SAS PARC EOLIEN DU SUD ARTOIS
—
DOSSIER DE DEMANDE D'AUTORISATION UNIQUE

CHAPITRE 6

RÉPONSE À L'AVIS DE LA MRAE

Figure 1 : Localisation des parcs éoliens à traiter pour les effets/impacts cumulatifs (Source : Volet écologique p.189)

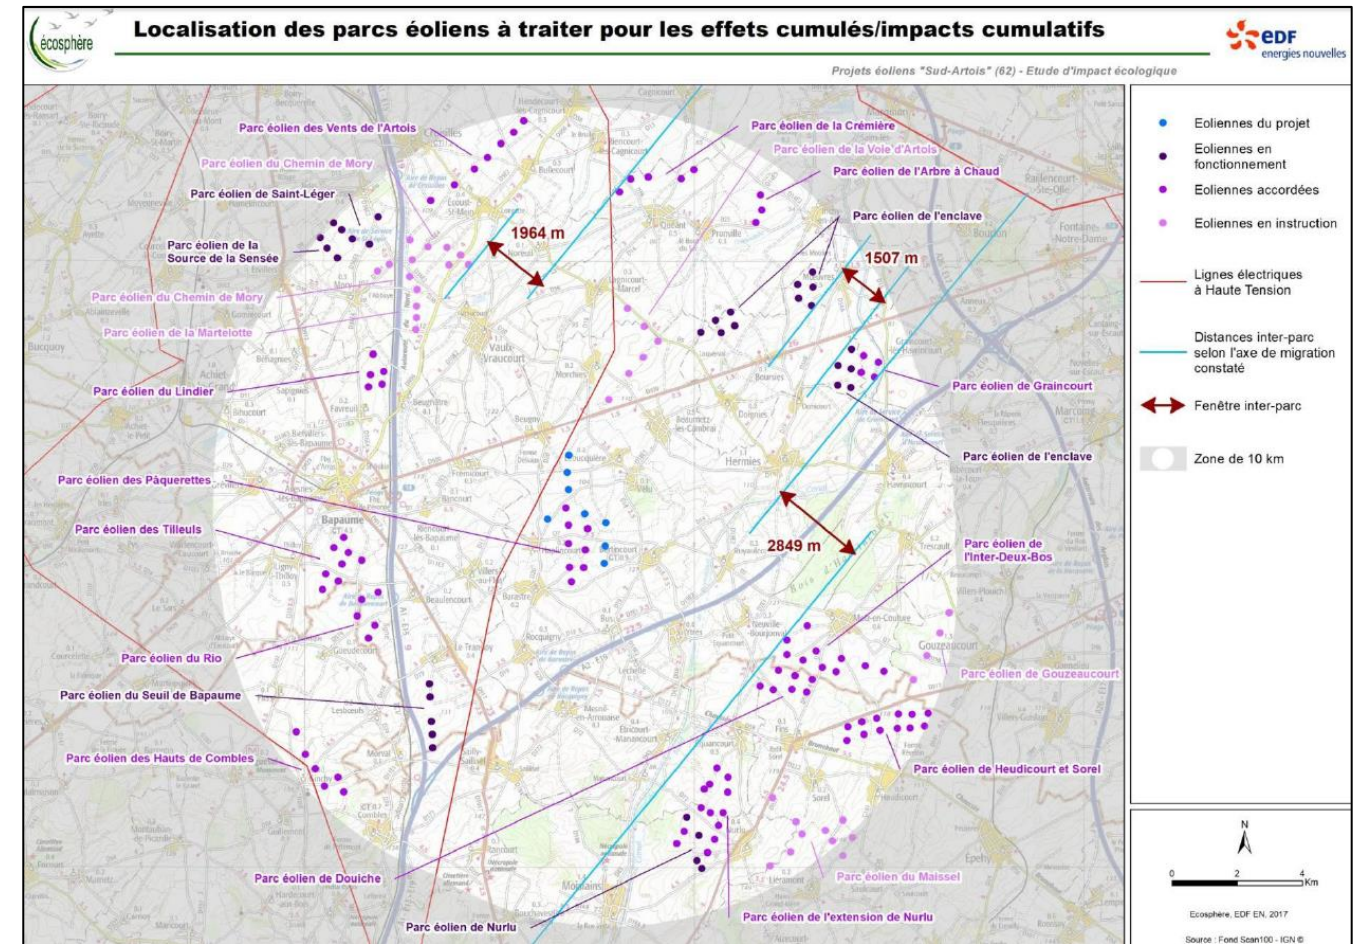
Concernant l'articulation du projet avec les autres projets connus. La MRAE « recommande de renseigner la partie relative aux impacts cumulés sur les effets potentiels sur les oiseaux de l'évitement forcé des parcs éoliens en raison de l'effet barrière sur sept kilomètres. »

Dans le cadre des études menées pour le projet du Sud-Artois, la question des effets cumulés sur la faune, et plus particulièrement l'avifaune a été traitée p.186 à 190 du volet écologique. Les conclusions de ces travaux sont reprises synthétiquement p.258 de l'étude d'impact.

Il est important de rappeler que le parc éolien du Sud Artois s'inscrit dans un contexte éolien dense et que l'effet barrière est préexistant à ce projet. Par rapport à la situation actuelle, « le présent parc ne contribuera pas à augmenter l'effet barrière de manière significative car il s'inscrit en densification du parc des pâquerettes et «derrière» le parc éolien en fonctionnement de l'enclave, si l'on considère l'axe de migration Nord-est/Sud-ouest. » p.190. Par ailleurs, le bureau d'étude Ecosphère ajoute qu'il faut relativiser les perturbations de vols générées par les parcs. En effet, en dehors de la frange littorale, il n'y a pas de voie de migration majeure au sein des Hauts-de-France et le site se trouve donc en dehors des voies majeures. De fait, les enjeux liés à l'activité migratoire sont donc plus faibles sur ce territoire. Ajoutons à ce constat, le fait qu'une part non négligeable des oiseaux migrateurs vole à des altitudes supérieures à la hauteur d'une éolienne (vols nocturnes, vols par conditions climatiques favorables).

Le bureau d'étude Ecosphère conclut donc que « Le surcoût énergétique éventuellement occasionné est considéré comme une perturbation non significative et donc négligeable. » qui ne nécessite pas d'étude complémentaire.

Figure 2 : La zone de projet apparaît au sein du pôle 3 de densification (Source : Annexe du SRE p.45)

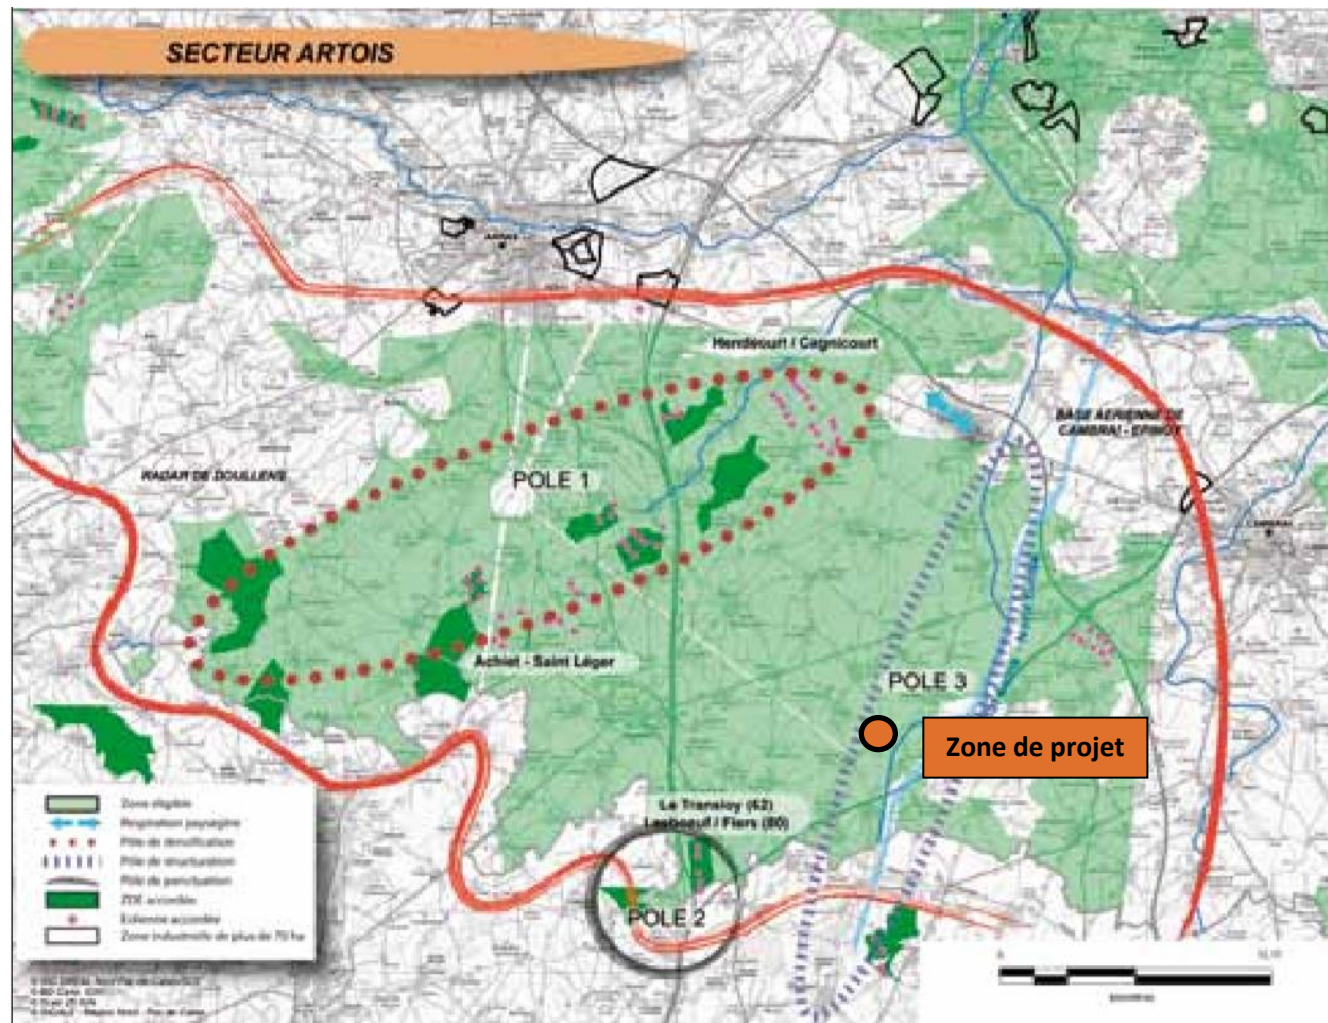
Cependant, l'autorité environnementale indique que « le projet vient s'implanter dans un territoire déjà fortement investi par l'éolien et au sein d'un espace de respiration. ». Elle recommande de démontrer qu'aucune autre solution raisonnable de localisation de projet de parc éolien équivalent, présentant moins d'impact, n'était envisageable.

L'équipe d'EDF Renouvelables souhaite répondre à la MRAE sur le choix de localisation du site, bien qu'il s'agisse d'une remarque sur l'opportunité du projet. Ainsi, elle souhaite rappeler ici les décisions qui ont conduit au choix de la zone d'étude et à la conception du projet. Les remarques relatives au patrimoine et à la saturation visuelle seront traitées au chapitre 2.4.1 de la réponse à l'avis d'autorité environnementale.

Les premiers contacts avec les communes de Barastre, Bertincourt, Haplincourt, Lebuquière et Vélou ont eu lieu en 2014 sur la base des recommandations du SRE du Nord-Pas-de-Calais. Leurs territoires apparaissent en effet en **zone éligible à la suite de l'état des lieux effectué à l'échelle régionale**. Comme il est indiqué en p.15 du volet paysager « *Tous les secteurs de sensibilité identifiés dans le SRE du Nord-Pas-de-Calais et celui de Picardie sont situés au-delà du site d'implantation potentiel.* ». Le secteur apparaît même comme une **zone propice « à la densification de l'éolien »** (Annexe du SRE, p.45). Et comme soulignée par la DREAL Hauts-de-France dans le « Référentiel pour la constitution d'un dossier de demande d'autorisation environnementale impliquant des installations classées en Hauts-de-France, juillet 2018 », « *Les Schémas Régionaux Eoliens de Picardie et du Nord-Pas-de-Calais ont été annulés. Néanmoins, les principes exposés dans ces schémas peuvent toujours être pris en considération par le pétitionnaire (zonages, contraintes techniques, naturelles et paysagères ainsi que la stratégie de développement).* »

Les communes étant volontaires pour développer un projet, l'équipe EDF Renouvelables a donc mené des études complémentaires entre 2016 et 2018 afin d'évaluer plus précisément les impacts d'un projet sur ce territoire. Ces études ont confirmé les forts atouts du site, notamment du fait :

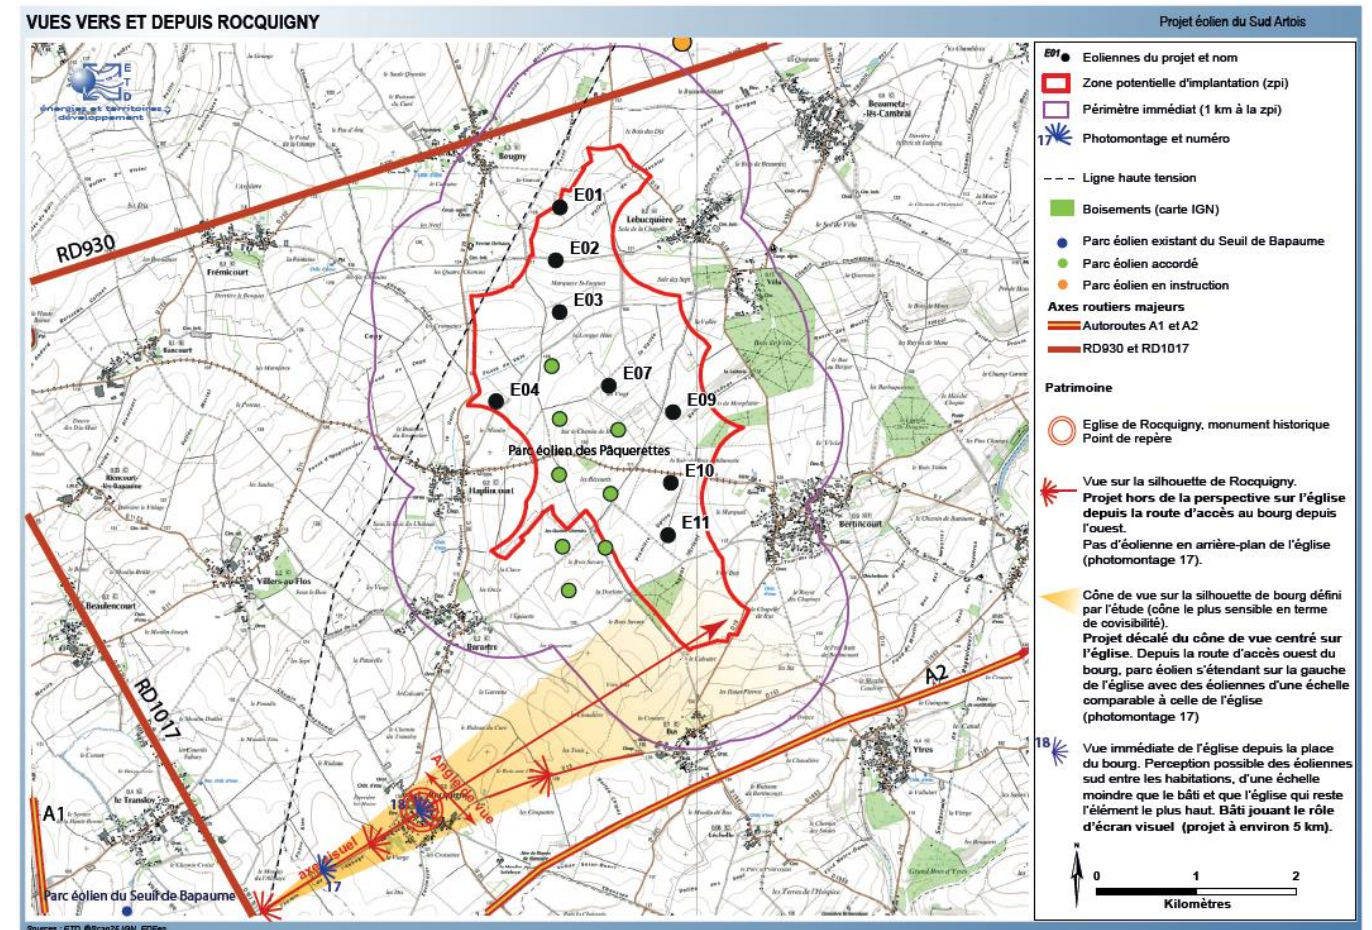
- L'occupation d'un espace de respiration, l'autorité indique que le projet du Sud-Artois « *amorce le développement éolien sur cette zone centrale encore préservée* » et « *entérinera le principe de densification intense sur ce territoire* ».
- Les impacts visuels sur les villages et le cimetière de Beugny ;
- Le possible effet de concurrence du projet avec l'église de Rocquigny à 3,5 km.

Concernant les impacts visuels sur les villages, le choix d'implantation à l'échelle du site est le fruit des **études paysagères et des discussions avec les communes du projet**. Lors des échanges menés sur le terrain, plusieurs éléments de décisions spécifiques au paysage sont ressortis :

- La préservation des vues ouvertes sur la plaine depuis les villages ;
- La préservation des chemins de randonnée du territoire ;
- La volonté de construire un projet cohérent avec les Pâquerettes ;
- Le choix de mesures d'accompagnements destinés à améliorer le cadre de vie.

Ainsi, le choix d'implantation s'est fait en accord avec les enjeux du territoire. **Trois éoliennes du projet ont d'ailleurs été retirées du projet afin de s'éloigner davantage des communes.**
